Anexo 07

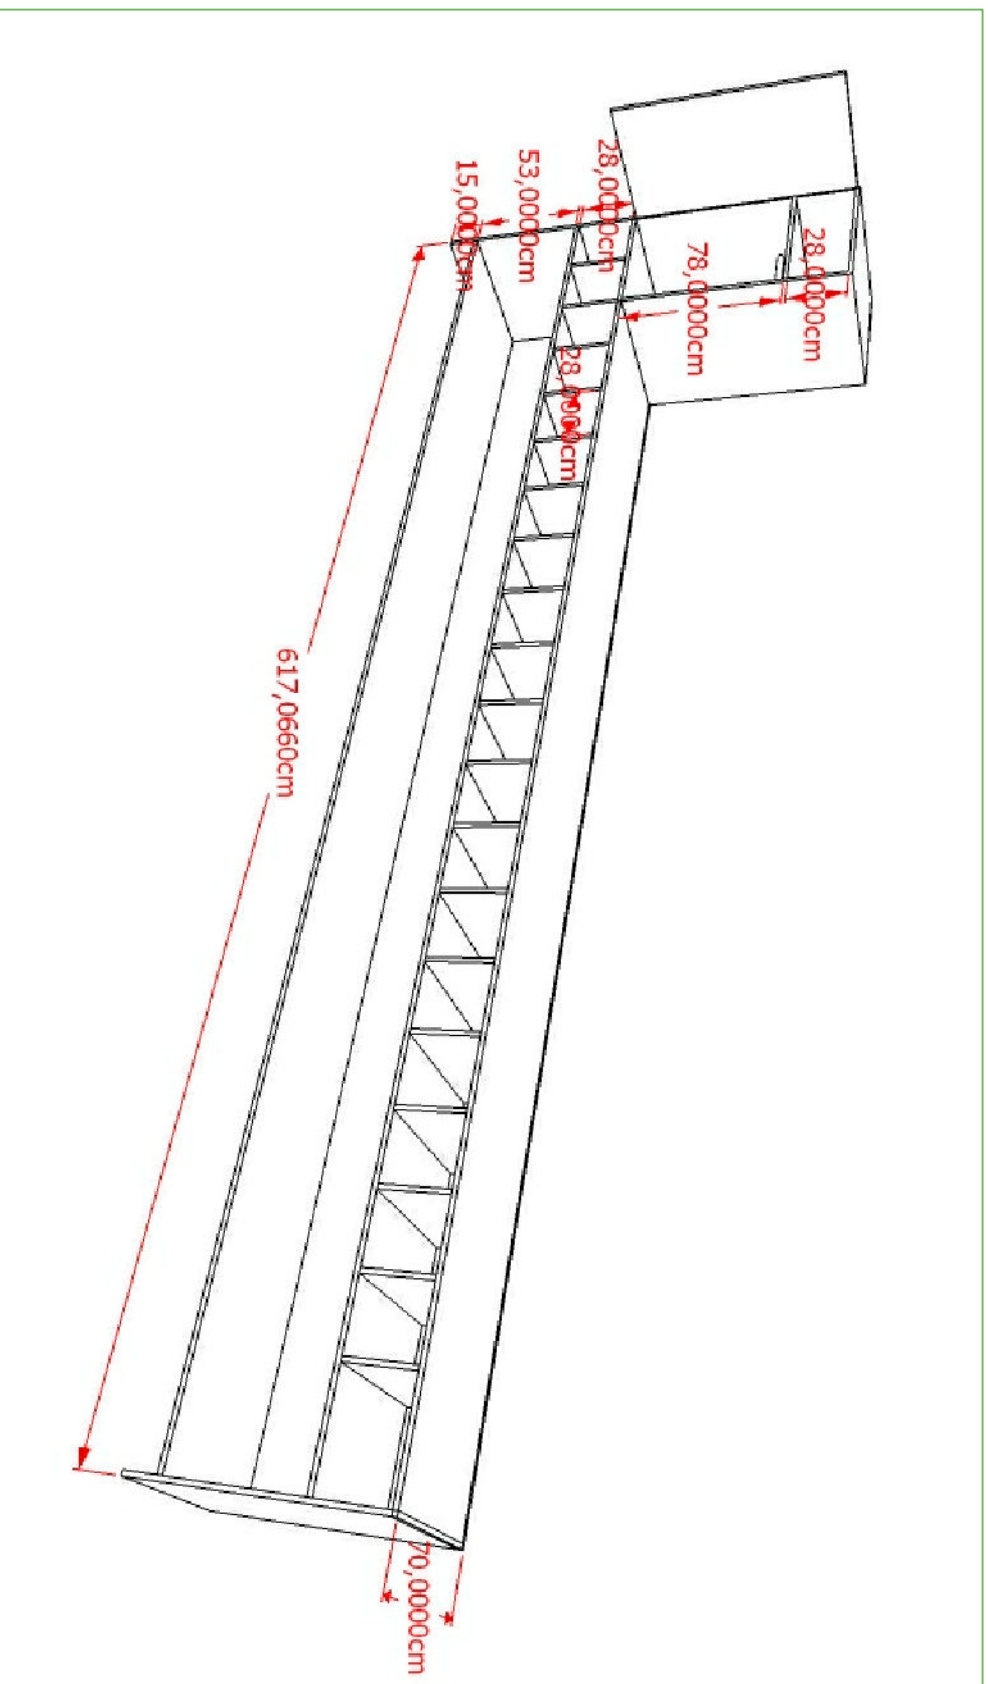
obs: A porta deverá ser com fechadura
